JSME 発電用原子力設備規格 設計・建設規格 (2016年版) (第I編 軽水炉規格) (JSME S NC1-2016) 正誤表

～ 規格本文 ～

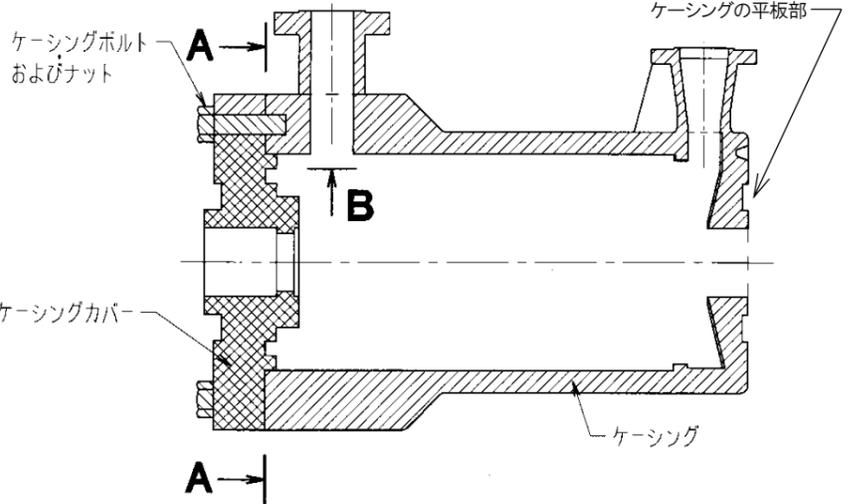
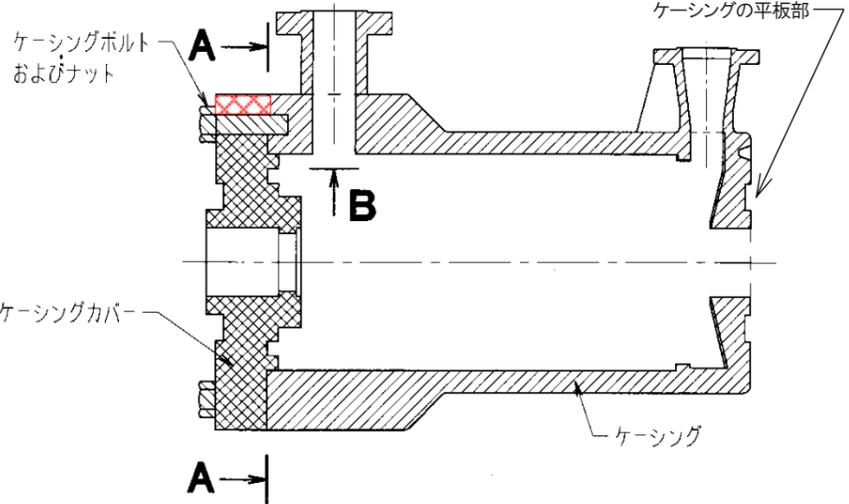
No.	ページ番号	規格番号	誤	正	備考
第6章 ポンプ					
1	I-6-25 I-6-46	☒ PMC-3340-3 ☒ PMD-3330-3			2005年版以降

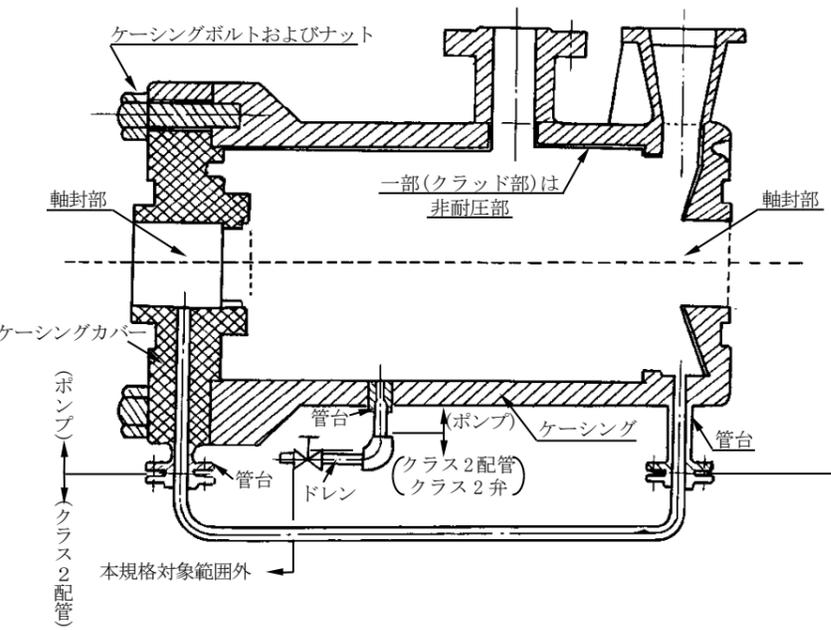
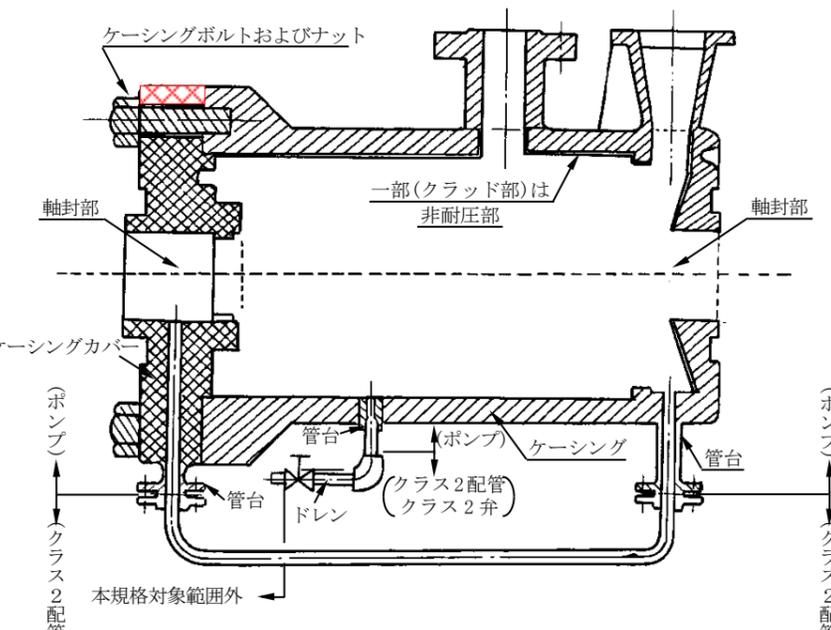
No.	ページ番号	規格番号	誤	正	備考
第6章 ポンプ					
1	I-解説 6-8	解説 PMB-3320(1)	<p><math>t_m</math>は、X-X断面とY-Y断面の厚さの平均としているが、通常 <math>t_m</math>を前項の計算式により計算した値 <math>t</math>としても <math>l</math>の値に大差はないので、簡便のため、<math>t</math>を採用した。</p> <p>軸方向または半径方向の吸込口または吐出口について、ケーシングと吸込口または吐出口と交わる部分に丸みがある場合、<math>l</math>の範囲は解説図 PMB-3320-2 のようにとらなければならない。この場合の <math>t</math>は、式 PMB-1 により計算した値である。</p>	<p><math>t_m</math>は、X-X断面とY-Y断面の厚さの平均としているが、通常 <math>t_m</math>を式 PMB-1 により計算した値 <math>t</math>としても <math>l</math>の値に大差はないので、簡便のため、<math>t</math>を採用した。</p> <p>軸方向または半径方向の吸込口または吐出口について、ケーシングと吸込口または吐出口と交わる部分に丸みがある場合、<math>l</math>の範囲は解説図 PMB-3320-2 のようにとらなければならない。この場合の <math>t</math>は、式 PMB-1 により計算した値である。</p>	2001年版以降
2	I-解説 6-14 I-解説 6-24	解説図 PMC-1110-4 解説図 PMD-1110-4			2001年版以降  PMDの場合、「クラス2」は「クラス3」に読み替える。
